Muistutusten yhteenveto ja vastineet

Soukka II

Asemakaavan muutos

33. kaupunginosa, Soukka. Kortteli 33039 sekä sen lähiympäristö

Kuva: Mallinnetut melutasot (dB) kohteen lähellä ja Soukanväylän toisella puolella ennen ja jälkeen kohteen rakentamisen

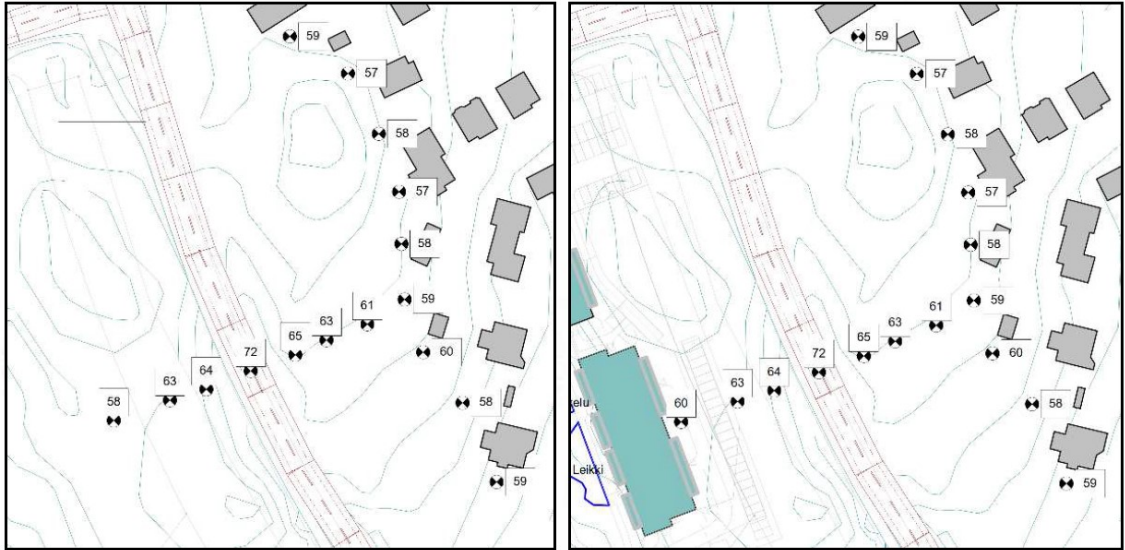
Muistutuksissa ilmaistaan asemakaavan muutosehdotukseen liittyvässä meluselvityksen keskittyttävän lähinnä suunniteltuihin taloihin kohdistuviin meluhaittoihin. Muistutuksissa nähdään suunnitellun täydennysrakentamisen mukaisten rakennusmassojen kimmottavan Soukanväylän, yhä vain lisääntyvän liikenteen, liikennemelua tehokkaasti Soukanväylän vastakkaisella puolella olevalle omakotialueelle.

Edellä mainitun johdosta kuvataan muistutuksissa alueelle rakentamisen olevan erityin kyseenalaista ja todetaan, että ainakin myös heijastuvan melun haitat tulisi selvittää.

Meluselvityksessä on tutkittu myös uusien rakennusmassojen meluvaikutuksia Soukanväylän vastakkaisen puolen omakotialueelle. Rakennuksen julkisivusta tai muusta kovasta pinnasta heijastuva ääni voi kasvattaa melutasoja melulähteen ja heijastavan pinnan välillä. Vaikutus on sitä voimakkaampi, mitä lähempänä tietä ja mitä suurempi julkisivu on.

Selvityksessä liikenteen aiheuttamia äänitasoja mallinnettiin melulaskentaohjelmistolla CadnA 2019. Laskentatulosten mukaan tässä kohteessa uusien rakennusmassojen heijastusvaikutus on mitätön eikä se kasvata melutasoja. Alla olevassa kuvassa on esitetty melutasot ennen ja jälkeen tutkittavan kohteen rakentamista. Melutasot on mallinnettu useassa pisteessä kohteen ja Soukanväylän toisella puolella olevien naapureiden välillä ja naapuritonttien rajalla. Kuvista voidaan havaita, että heijastusvaikutus nostaa melutasoja vain lähellä kohdetta ja muualla tieltä (Soukanväylä) suoraan kantautuva ääni määrää melutasot.
